Punkt/ Unterpunkt	Zitierung des Punktes	Art*	Begründung/Kommentar	vorgeschlagene Änderung	Entscheidung SG 3.6/ Änderung
2.2.1.4 Farbe	Farben: Schwarzblau Pantone Nr. 532c / RAL 5004 / CMYK 86-77-55-71 bzw. nach Vorgabe des jeweiligen Landesfeuerwehrverbandes.	ed	Es sollte auch die Farbe „sand“ hier technisch (Pantone/RAL) vorgegeben werden		Abgelehnt; Vorlage an Präsidium

*t = technisch, ed = editoriiell

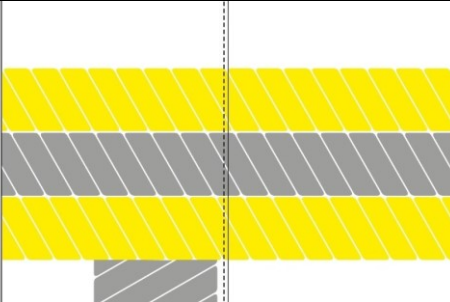
3.2.3	Abbildung 10	t	Seitens Rosenbauer wird die Verschlusshilfe direkt am Reißverschlussende empfohlen um besseren Griff beim Verschließen zu haben.	Bilder liegen bei. Bilder zu 3.2.3 Abbildung 10: 	Angenommen; Änderung wird zugelassen

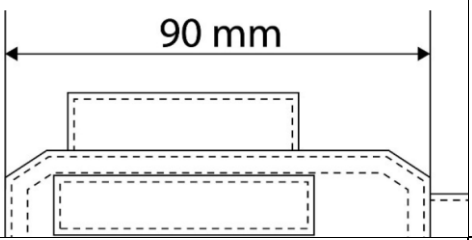
3.2.4.6	Die Lampenhalterung ist im oberen Bereich der rechten Brusttasche zu positionieren. Die Schlaufe zum Einhängen der Lampe wird aus schwarzem, beschichtetem Para- Aramidgewebe (oder gleichwertig) gefertigt. An der Fixierung ist am Ende eine Anfassflasche aus schwarzem beschichtetem p-Aramidgewebe (oder gleichwertig) anzubringen.	t	Bei der Verwendung von Rucksäcken ist die Lampenhalterung im Bereich der Deckleiste praktikabler. Zudem beeinflusst die Füllung der Tasche den Blickwinkel der Lampe.	Die Lampenhalterung ist im oberen Bereich der Deckleiste zu positionieren. Die Schlaufe zum Einhängen der Lampe wird ist individuell praktikabel gestaltbar. An der Fixierung ist am Ende eine Anfassflasche anzubringen. Diese ist vom Schnitt etwas breiter als die Durchführung der Kunststoffschlaufe, um ein Ausfädeln zu erschweren.	Teilw. angenommen; Blasbalg wurde entfernt, Mit Rucksack keine Einschränkung. Deckleiste vom Material womöglich zu leicht ausgeführt
